СОГЛАШЕНИЕ

Добавление 20: Правила № 21

Пересмотр 2 – Поправка 2

Дополнение 3 к поправкам серии 01 – Дата вступления в силу: 31 января 2003 года

РИС. 1

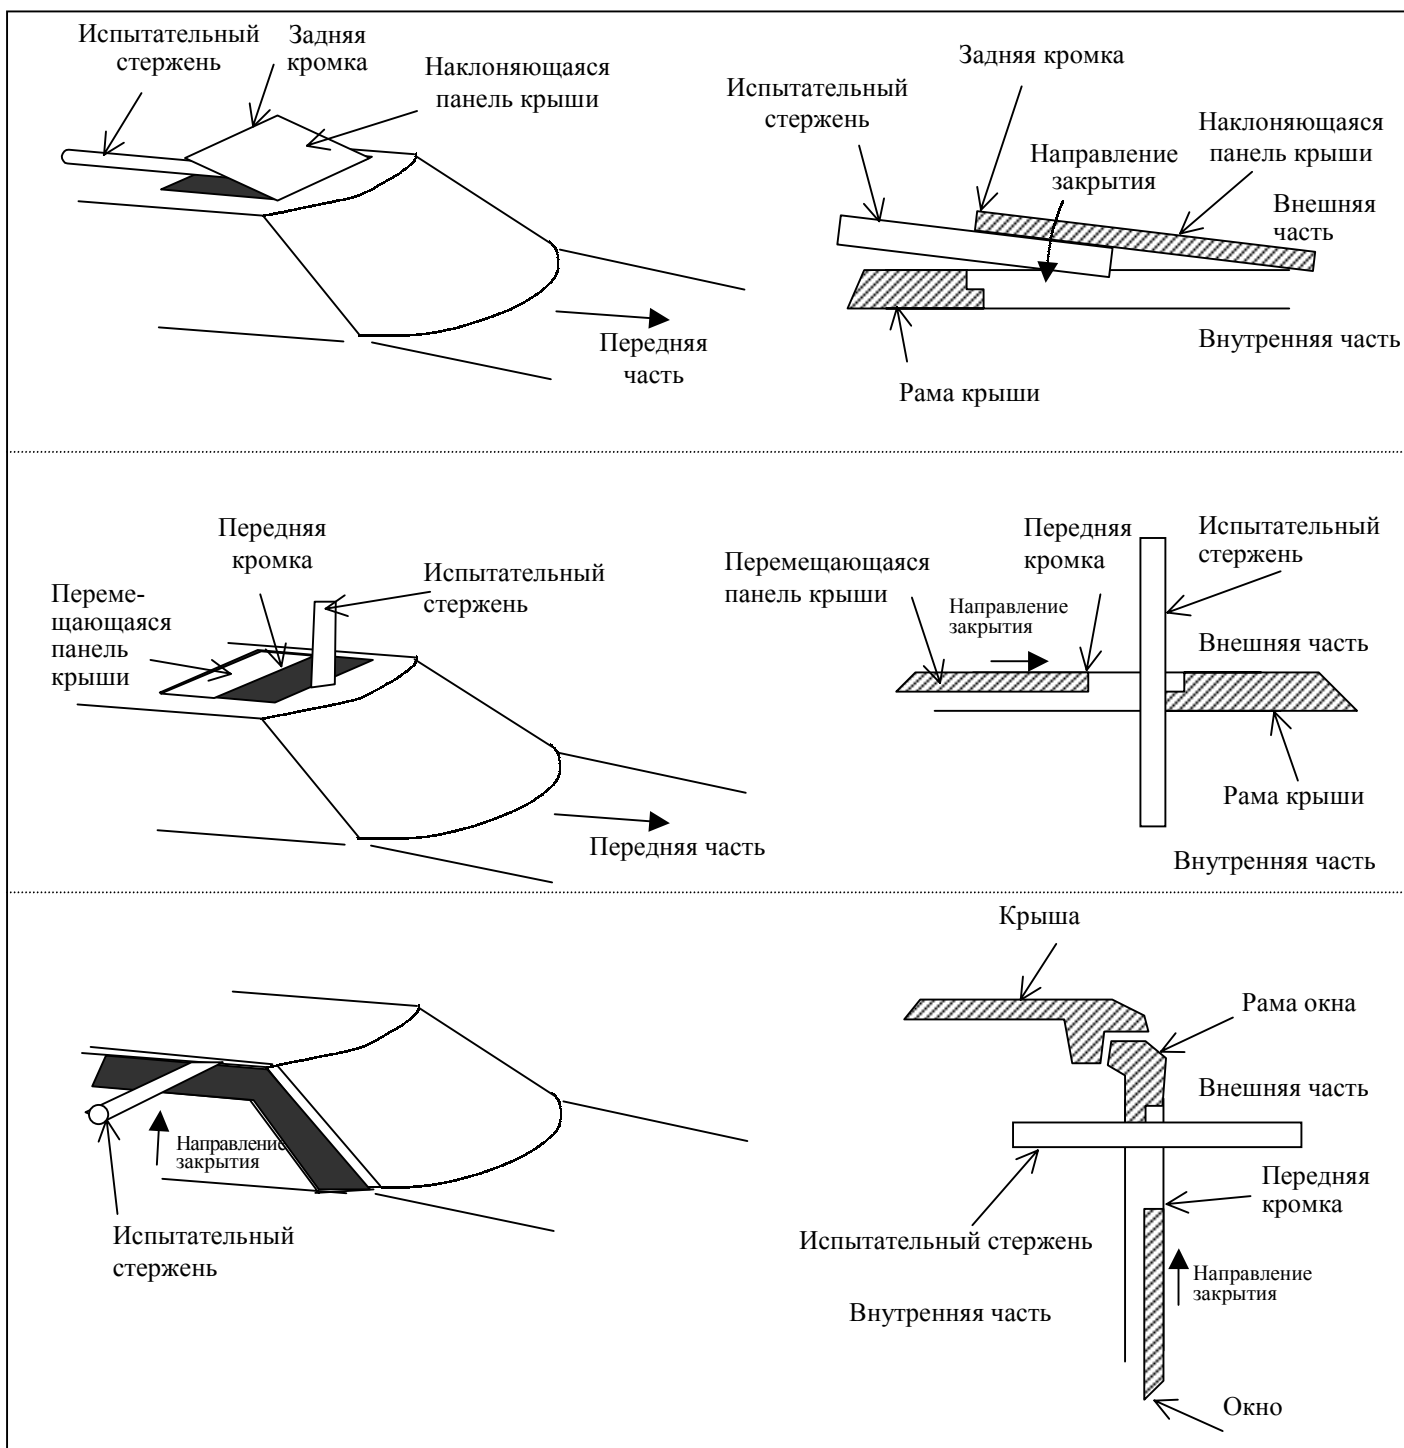
Для измерения проема в него вставляется цилиндрический испытательный стержень (без применения силы), как правило, перпендикулярно краю окна, панели крыши или перегородки и перпендикулярно направлению закрытия, как указано на рис. 1 в приложении 9, т.е. по направлению от внутренней к внешней части транспортного средства либо, в соответствующих случаях, от тыльной части пассажирского салона;

РИС. 2

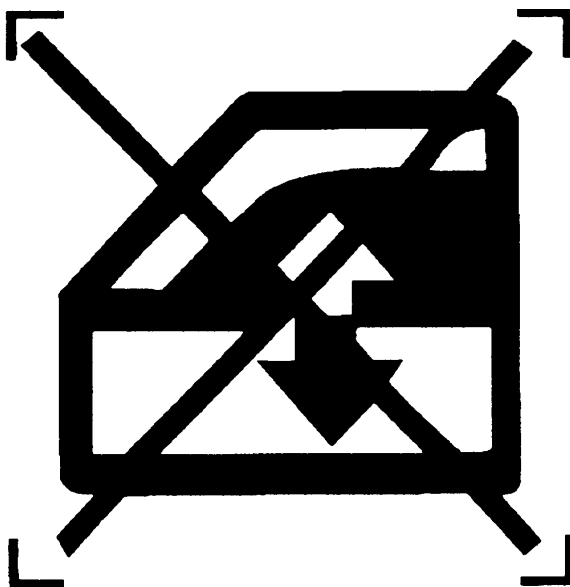
Контролируемый водителем переключатель располагается таким образом, чтобы свести к минимуму любую возможность его случайного включения. Он должен идентифицироваться обозначением, приведенным на рис. 2 приложения 9 к настоящим Правилам, либо эквивалентным обозначением, например, в соответствии со стандартом ISO 2575:1998, воспроизведенным на рис. 3 приложения 9 к настоящим Правилам.
